BOLLETTINO - BULLETIN

TECNICO • TECHNICAL	●	GRUPPO • GROUP	**3**
RICAMBI • SPARE PARTS	●	NR • NO	**90**
INFORMAZIONI • INFORMATION		DATA • DATE	**03-10**

MODELLI: Decespugliatori DS 2800 S - DS 3200 S - DS 2800 S *(Usa)*

SUBJECT: Engine cover, cable lock, accelerator cable, earth wire.

PREMODIFICA - OLD ASSY

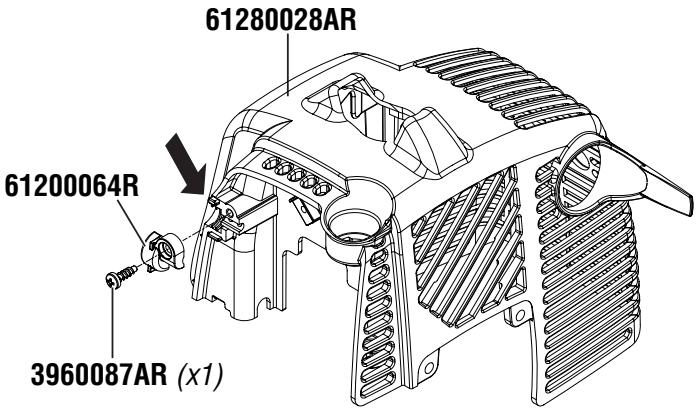
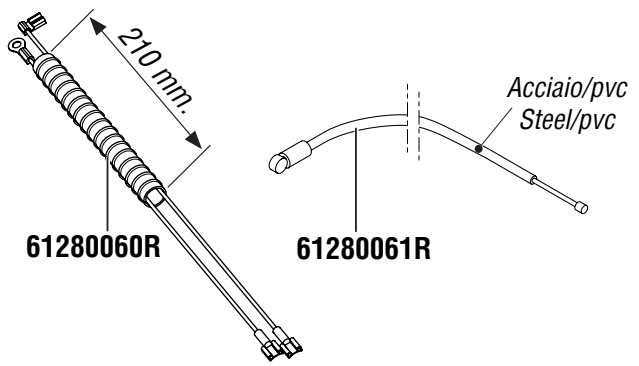
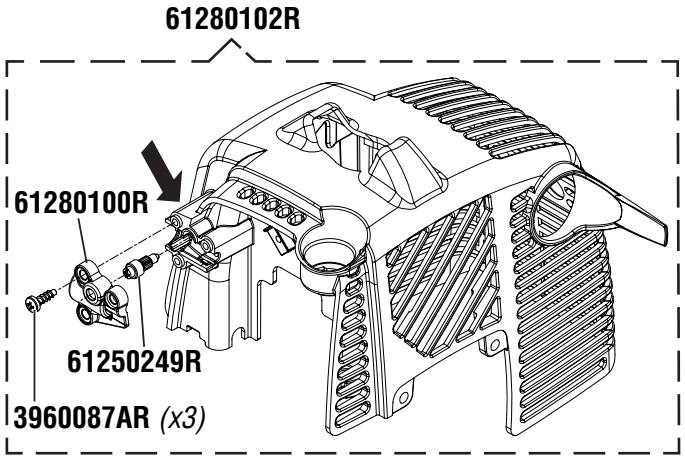
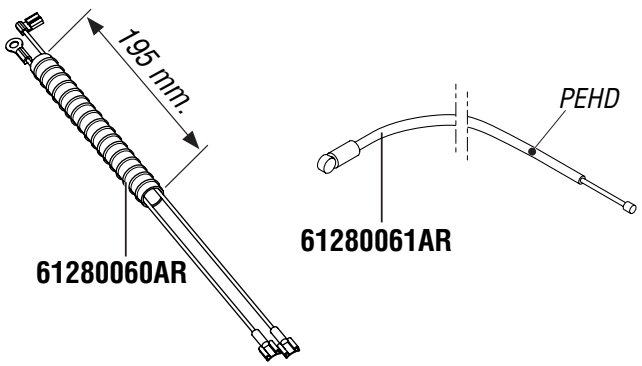
DESCRIPTION: Product improvement, to be able to adjust the throttle cable correctly we have altered the locking of the outer sheath. The new cable lock has 3 screws and an adjustable cable adjuster; the engine cover has been modified to accept the cable lock. The outer sheath of the accelerator cable has been changed from steel / pvc to PEHD; changed length of the cable protector.

NOTES: When changing the engine cover we suggest that you also exchange the throttle cable PN 61280061AR
